“Douro Marina Hotel”

Concelho de Mesão Frio

PARECER TÉCNICO FINAL DA COMISSÃO DE AVALIAÇÃO

Fevereiro de 2021

Relação de escalas entre o Contorno do Edificado do aglomerado da Rede e do polígono proposto para a unidade hoteleira do plano aprovado.
Fonte: Missão Douro.

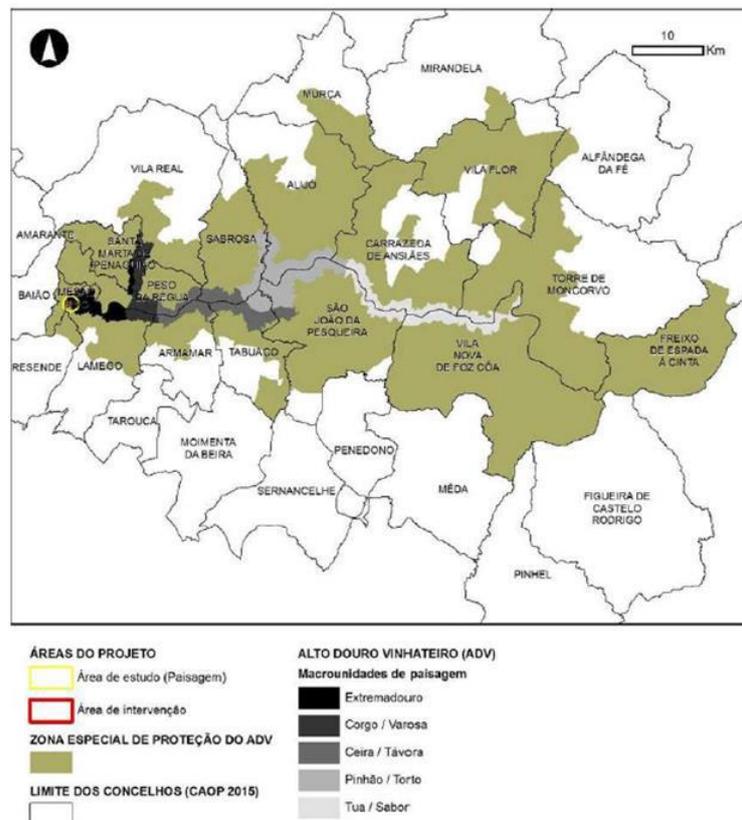
- O edifício do hotel possuirá uma cêrcea de 18m, uma área de implantação de 8000m² prevendo 470 lugares de estacionamento para automóveis, 239 dos quais em parque exterior exposto à frente rio;
- A introdução de um elemento edificado com a dimensão prevista, na área do ADV Património Mundial, estabelecerá um elemento potencialmente perturbador na paisagem, determinando a sua volumetria, em articulação com a proximidade ao local da Rede, um acentuado desequilíbrio no aglomerado urbano;

- O hotel, implantado à cota 61,5m, abaixo da cota de cheia (66,0m), constituirá uma barreira à livre e normal circulação e espraimento da água, potenciando os efeitos de cheias. O piso principal de entrada no hotel (Piso 0) encontra-se à cota 66m enquanto os pisos -1 e -2, abaixo desta, logo em área inundável;

Extrato da planta de implantação do PP da Rede. Fonte: Anexo II do Volume II do EIA inicial.

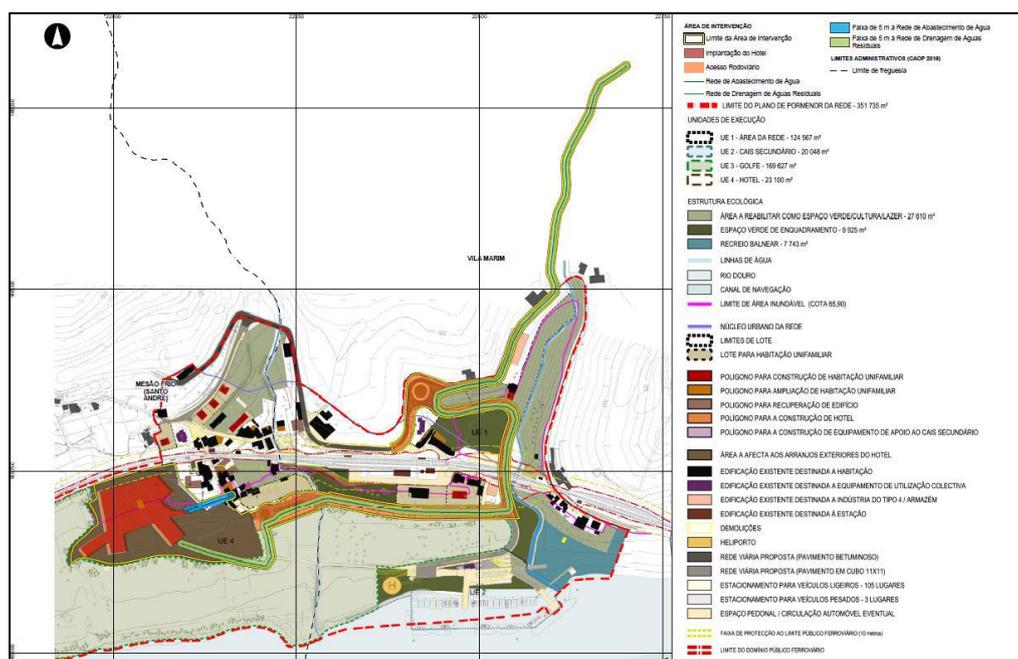
1 - Em termos globais, o projeto apresentado, procura fazer o seu integral enquadramento nas disposições do regulamento do Plano de Pormenor da Rede, para a execução da UE4, sendo a localização e implantação do edifício destinado a Hotel coincidente com a mancha prevista no Plano de Pormenor. No entanto o projeto prevê a construção de um estacionamento exterior com cerca de 239 lugares cuja implantação não está conforme o disposto na planta de implantação do PP da Rede.
